## **Berichtsvorlage**

**Betreff: Südliches Stadtzentrum  
Verkehrsführung**

3. Sicherheitsaudit „Umgestaltung des Knotenpunktbereichs Trautweineck“

Bild 5

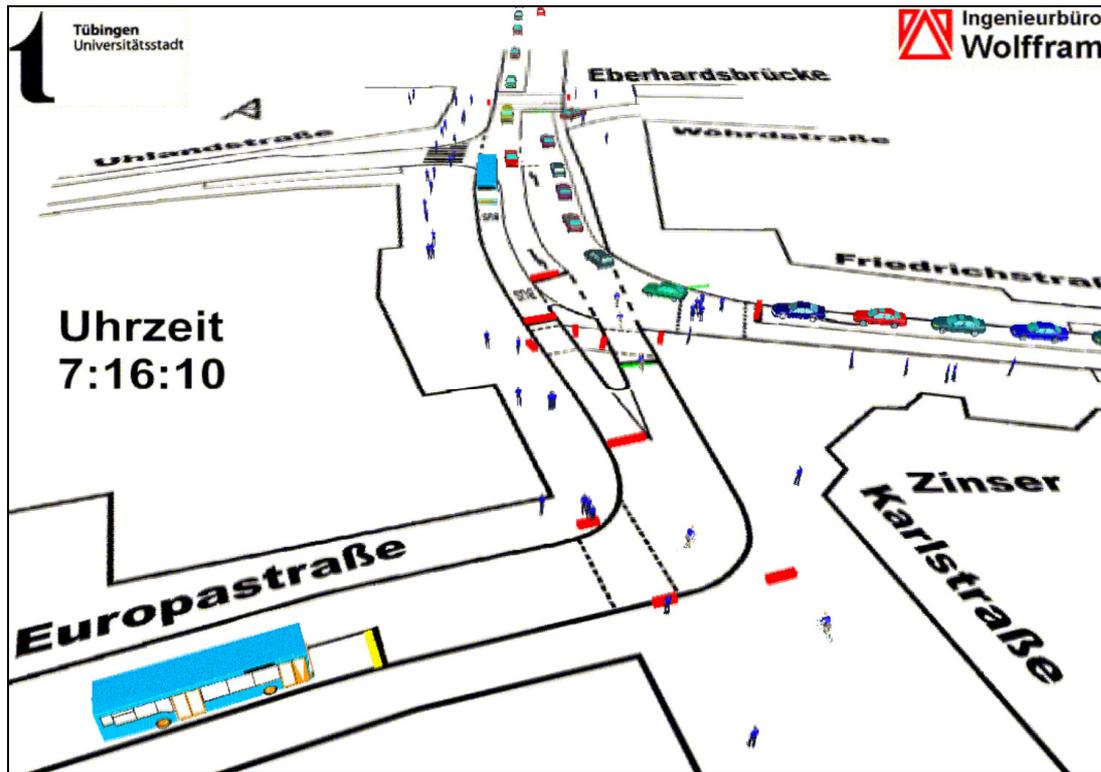
- ( 8) Radfahrer, die von Süden in der Karlstraße ankommen, müssen bei der in der Mikrosimulation dargestellten Signalsteuerung am Signal 9 anhalten, auch wenn kein Bus aus der Europastraße ausfährt (Bild 4). Die Akzeptanz dieser Steuerung ist zweifelhaft, zumal die Radfahrer nach Weiterfahrt i. d. R. am Knotenpunkt mit der Friedrichstraße erneut anhalten müssen (Bild 5). Es ist davon auszugehen, dass das Signal missachtet oder auf dem Seitenraum umfahren wird. Daher sollte eine alternative Radführung bzw. Verkehrsregelung für Radfahrer geprüft werden.

Stell.: In der Simulation ist aus Gründen des geringeren Aufwands nur eine Festzeitsteuerung hinterlegt. Ausgeführt wird eine verkehrsabhängige Steuerung, die nur bei Anforderung Grünzeiten vergibt. Die Wartezeiten für Radfahrer können damit weitgehend auf Zeiten von tatsächlich querenden Verkehren reduziert werden. Eine Umfahrung des Signals soll durch Anordnung von Bäumen und Möblierungselementen im Rahmen der Ausführungsplanung verhindert werden (siehe Anlage zur Vorlage 246c/2008).

# LSA Friedrich- / Karl- / Europastraße

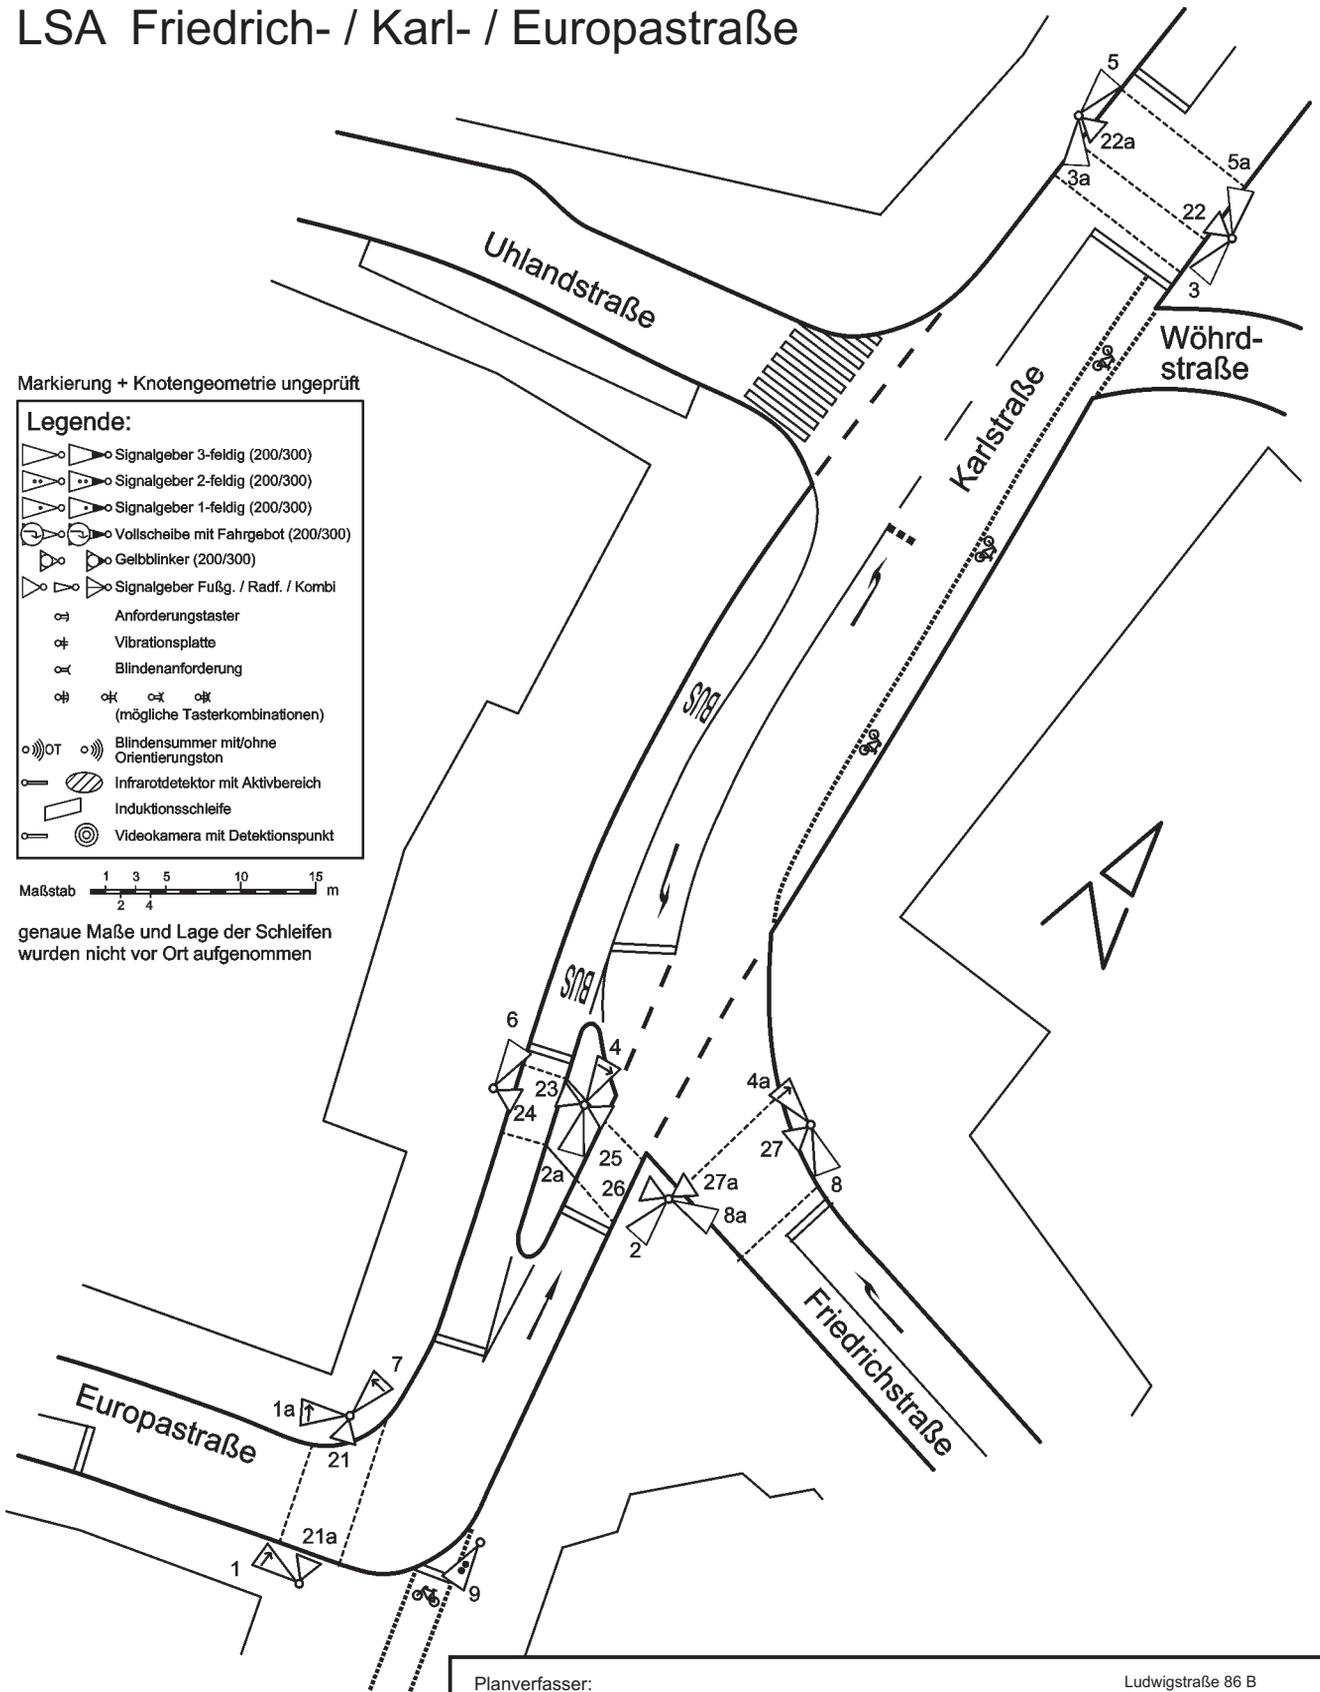
( 5 ) Die im Signallageplan dargestellte Signalscheibe mit Pfeil nach rechts an Signal 7 muss überprüft werden, da sonst bei Rotlicht der geradeaus fahrende Radfahrer nicht anhalten muss.

( 6 ) Die im Signallageplan dargestellten Signalscheiben mit Pfeil nach links an den Signalen 1 und 1a müssen überprüft werden, da sonst bei Rotlicht der Radfahrer, der in die Fußgängerzone möchte, also nach rechts abbiegt, nicht anhalten muss.

(13) Im Lageplan sind die Haltlinien vor Signal 6 und 9 zu ergänzen.

Stell.: Ein Richtungspfeil ist an dieser Stelle grundsätzlich nicht erforderlich und wird daher im Rahmen der Ausführungsplanung entfallen. Radfahrer erhalten ein getrenntes Signal.

Stell.: Ein Richtungspfeil ist an dieser Stelle grundsätzlich nicht erforderlich und wird daher im Rahmen der Ausführungsplanung entfallen.

Stell.: Der Hinweis ist korrekt, die Haltlinie wurde vergessen darzustellen.
